美浜発電所原子炉施設保安規定変更認可申請書

平成31年2月26日
関西電力株式会社

美浜発電所3号炉燃料取替用水タンク取替工事完了に伴う
管理区域図の一部変更について

美浜発電所3号炉燃料取替用水タンク取替工事に伴い、タンクエリアの管理区域を一部解除していたが、工事完了に伴い当該箇所を管理区域として再度設定するため、以下の保安規定条文の変更を行う。

燃料取替用水タンク取替工事の概要

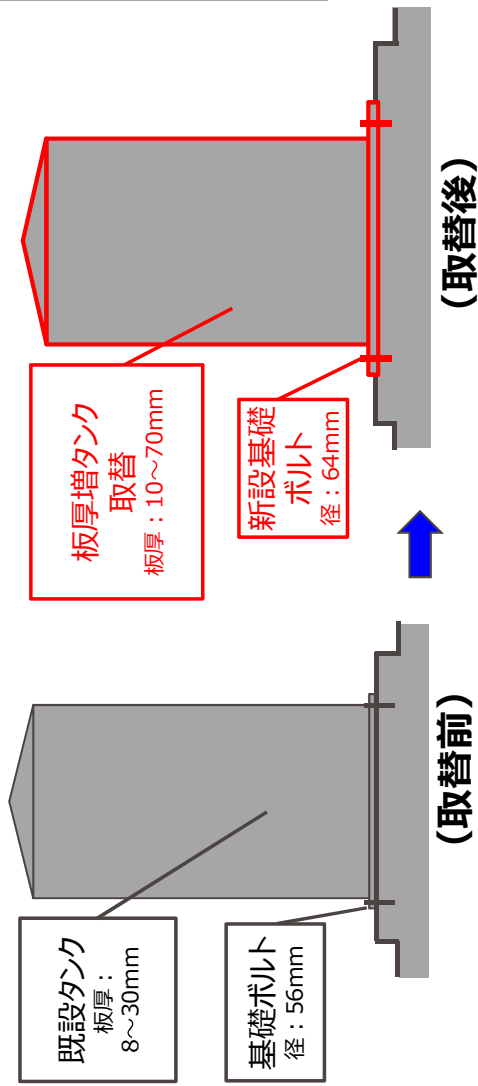
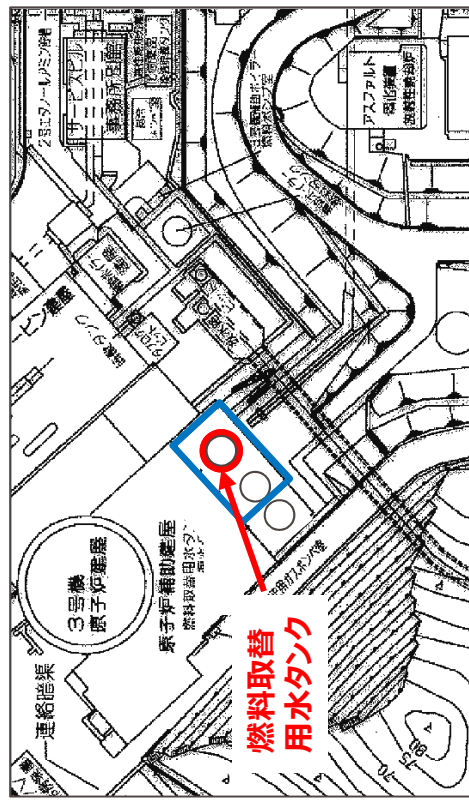
管理区域の変更概要

- ①：旧タンク撤去後、タンクエリアの管理区域を一部解除
(平成29年9月15日申請、平成30年1月10日認可済み)

- ②：取替工事の完了後、解除した管理区域を再度設定（復旧）する
